**熊本地震が示す  
入倉・三宅式の過小評価**

**武村式で再評価を**

**規制庁試算が表す  
現行基準地震動評価の破たん**

2016年7月31日

FO-A~FO-B~熊川断層の地震動評価ケース

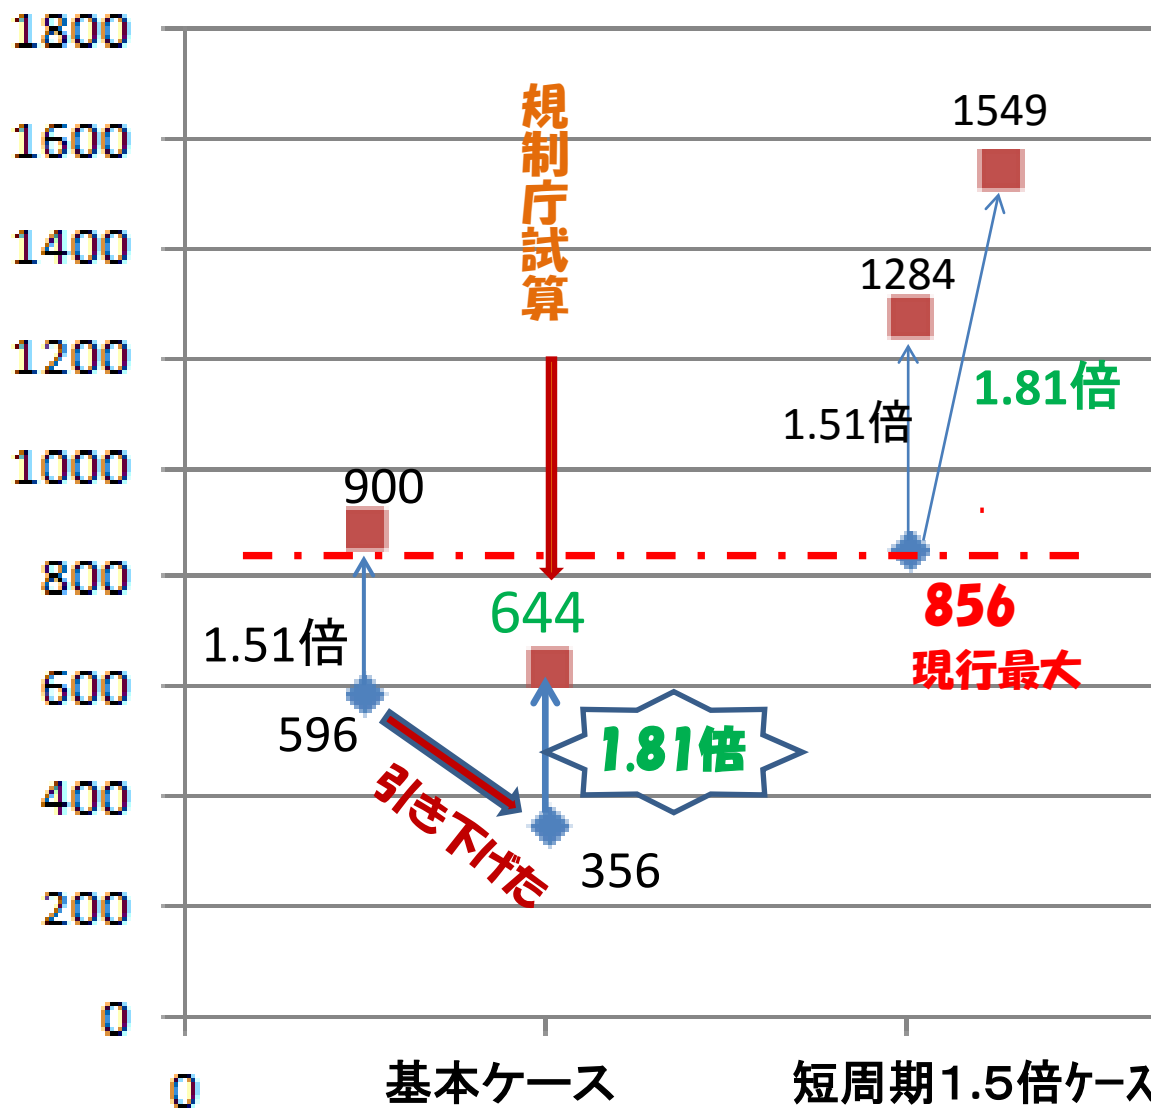
## 2-1. 関電の評価方法が把握できないまま、評価値を引き下げた

基本ケースで  
最大644ガル  
にしかならず、  
現行最大85  
6ガルの範囲  
内にあるので  
再評価の必要  
なしとした。

基本ケースにおける関西電力との相違の考察

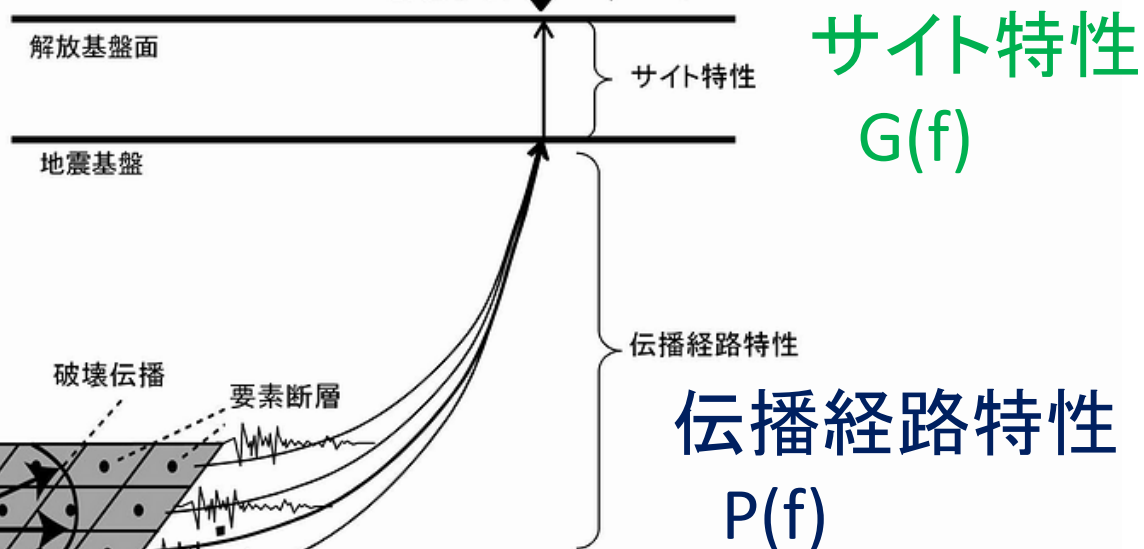
規制庁：関電がどのような想定・計算したか把握していないので、独自の計算をしてみると加速度が下がりました。

市民： そんなことで、どうやって審査できるの？

関電と違う結果になったことは？

計算のいろいろな詳細を把握していなかったことに原因があるのでは。きちんとやれば再現できるはず。

# 入倉・三宅データセット、武村データセット及び熊本地震の位置

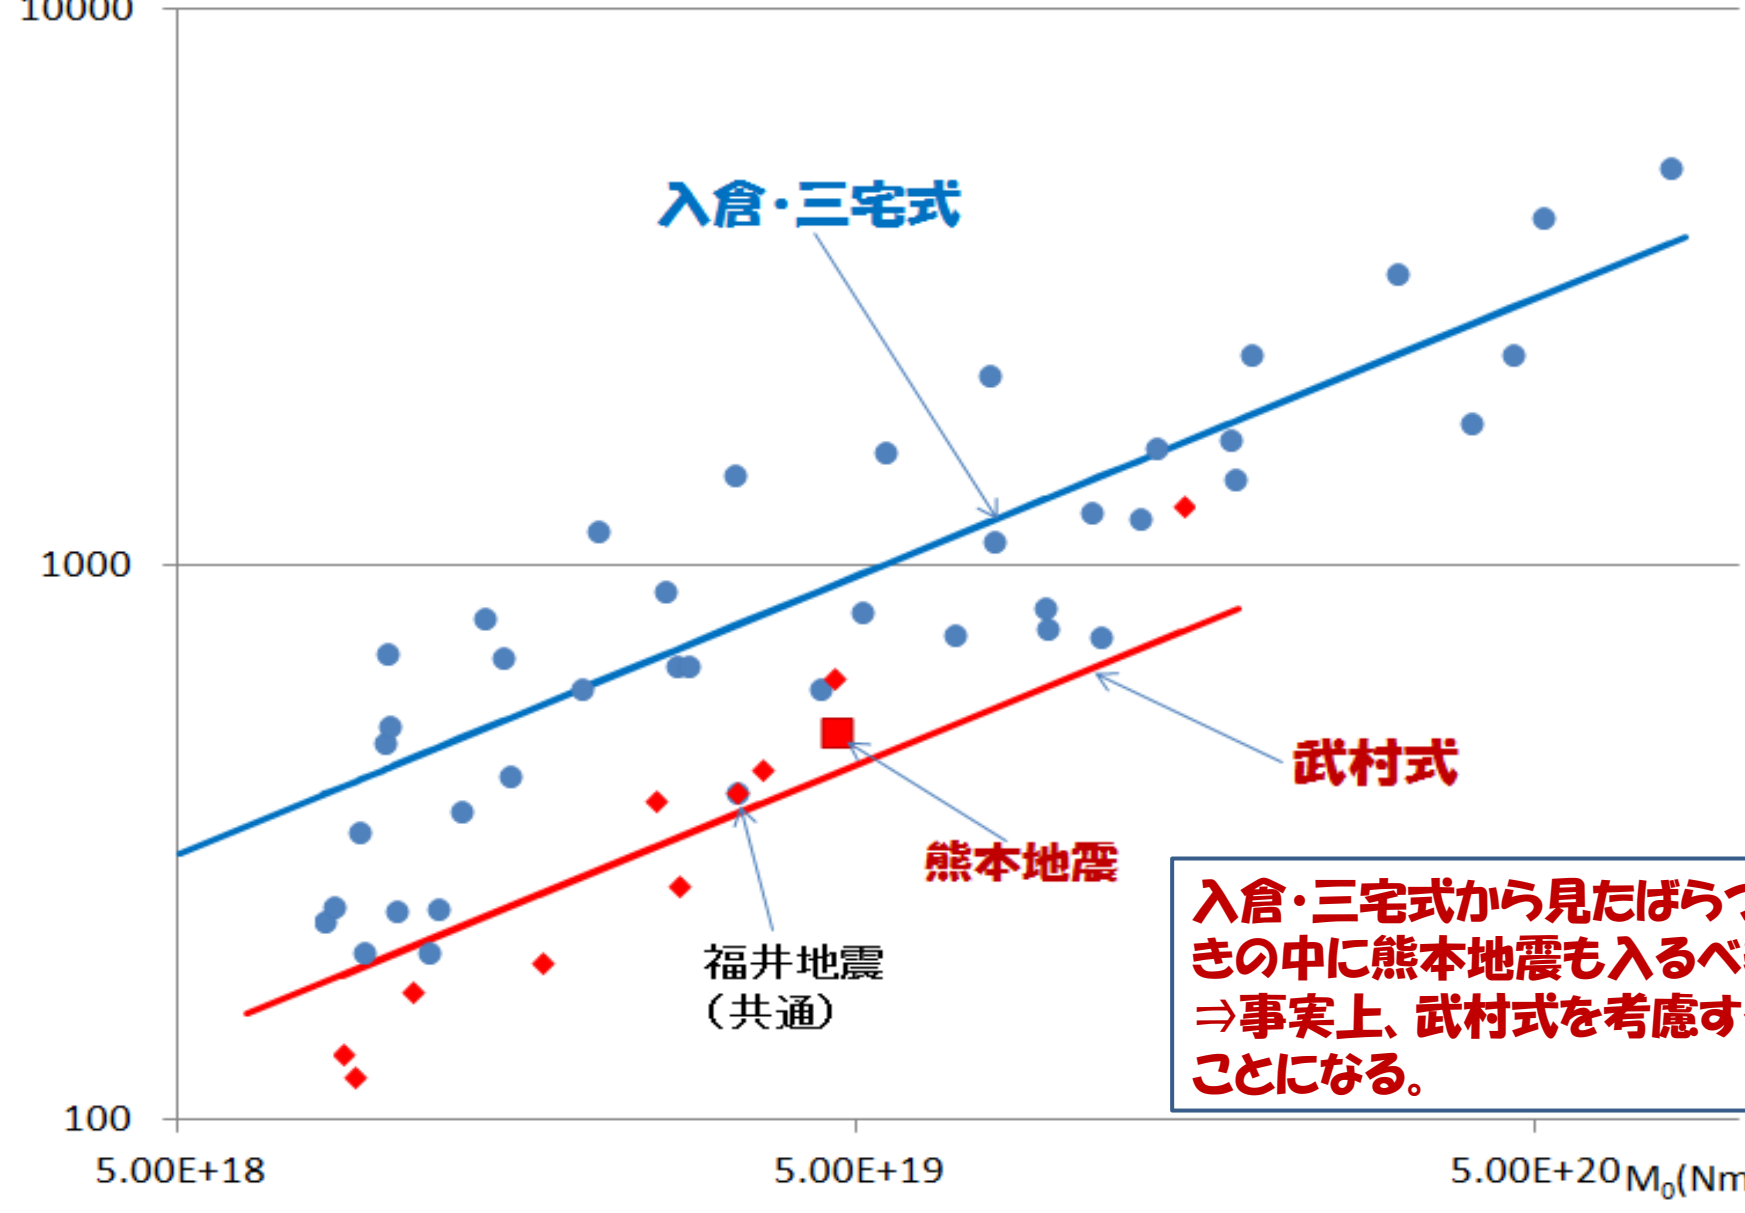
入倉・三宅式から見たばらつきの中に熊本地震も入るべき  
⇒事実上、武村式を考慮することになる。

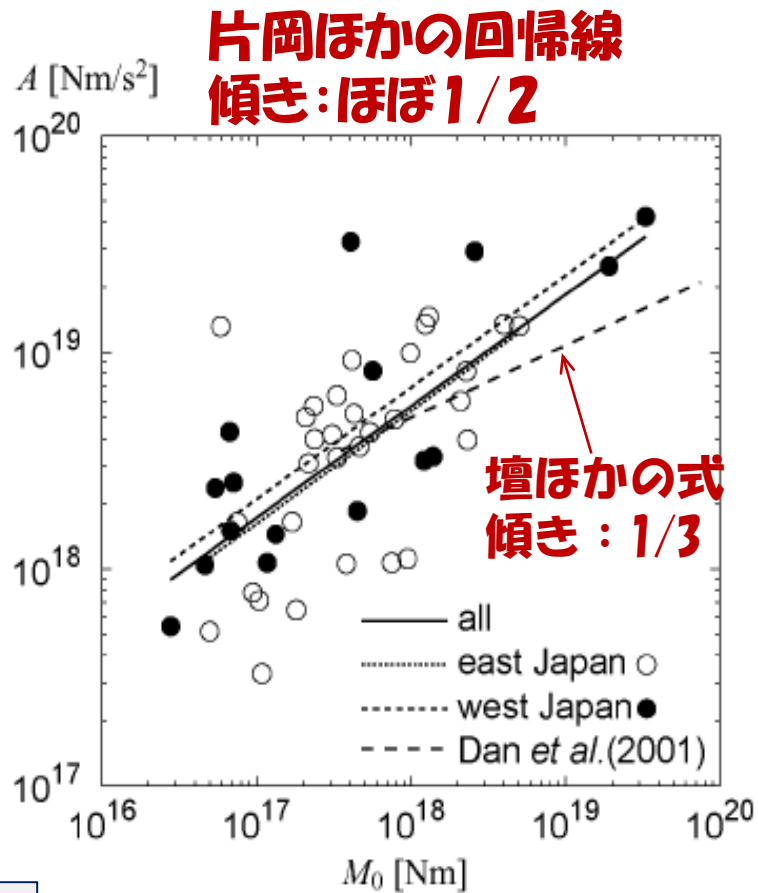
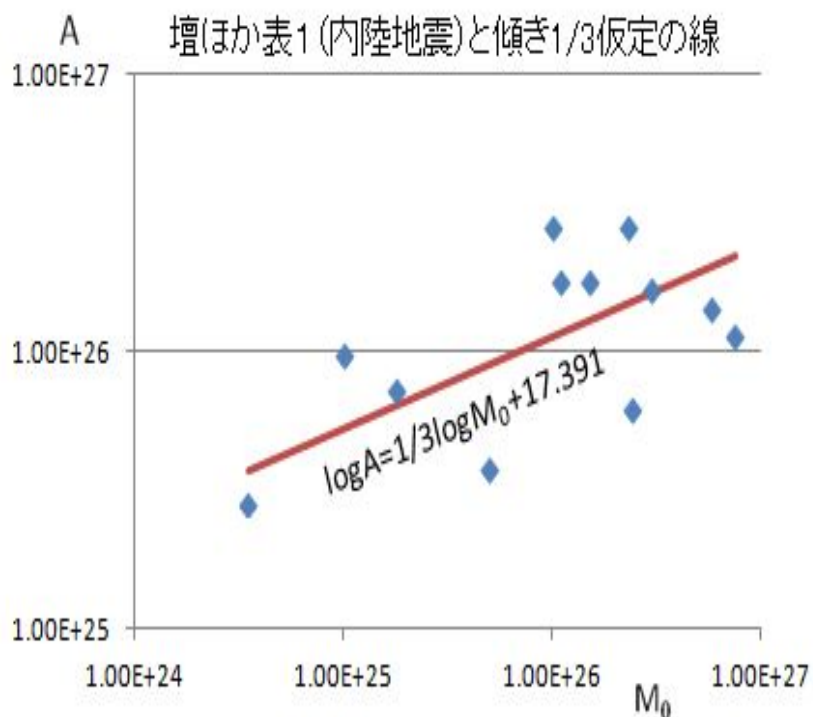
何の根拠もない $M_0$ の $1/3$ に比例するという壇ほか(2001)が  
⇒入倉ほかによってレシビに導入された

★壇ほかでは $1/3$ 乗は単なる仮定

$$3.49^{1/3} = 1.52 \text{ 倍} \Rightarrow 3.49^{1/2} = 1.87 \text{ 倍}$$
